**COMPLETAMENTO E OTTIMIZZAZIONE DELLA  
TORINO-MILANO CON LA VIABILITA' LOCALE MEDIANTE  
INTERCONNESSIONE TRA S.S.32 E S.P.299  
TANGENZIALE DI NOVARA  
LOTTO "0" E LOTTO "1"**

**PROGETTO ESECUTIVO**

**ELABORATI GENERALI  
Relazione Ottemperanza**

**DPT002 E 1801**

**Figura 5: Stralcio esemplificativo del dettaglio veletta. Opere d'arte maggiori: Ponti e Viadotti Viadotto su FS Alessandria - Arona - Abaco Predalles – Elaborato T00VI03STRDC02A**

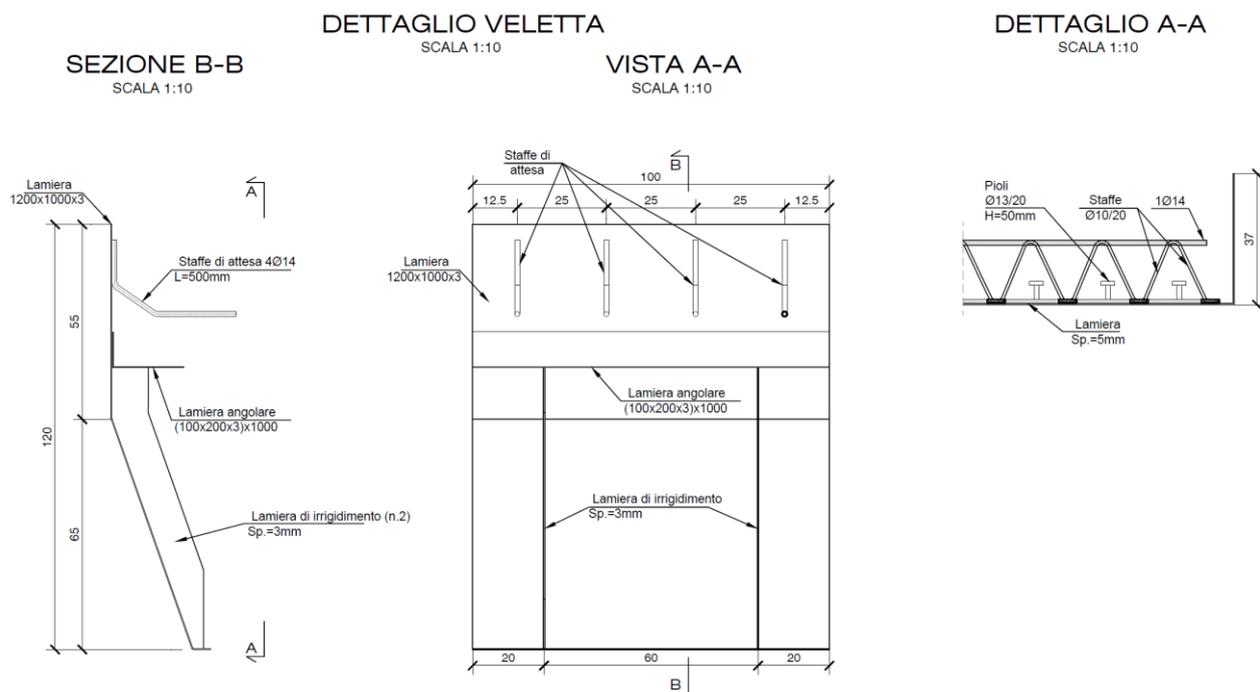
A.8	<p><i>se in fase esecutiva si dovesse modificare il modello di sostegno a pila unica dei viadotti, il nuovo dovrà essere oggetto di adeguati elaborati grafici esecutivi e di sufficienti simulazioni fotografiche da sottoporre nella fase del Progetto Esecutivo a verifica della competente Soprintendenza per i beni architettonici e paesaggistici e della Direzione Generale per il paesaggio, le belle arti, l'architettura e l'arte contemporanea per la successiva approvazione dei medesimi uffici</i></p>
-----	--

In particolare, per quanto concerne la veletta prevista sono stati elaborati dettagli esecutivi riportati nella sezione delle Opere d'arte maggiori –Viadotti e Ponti.
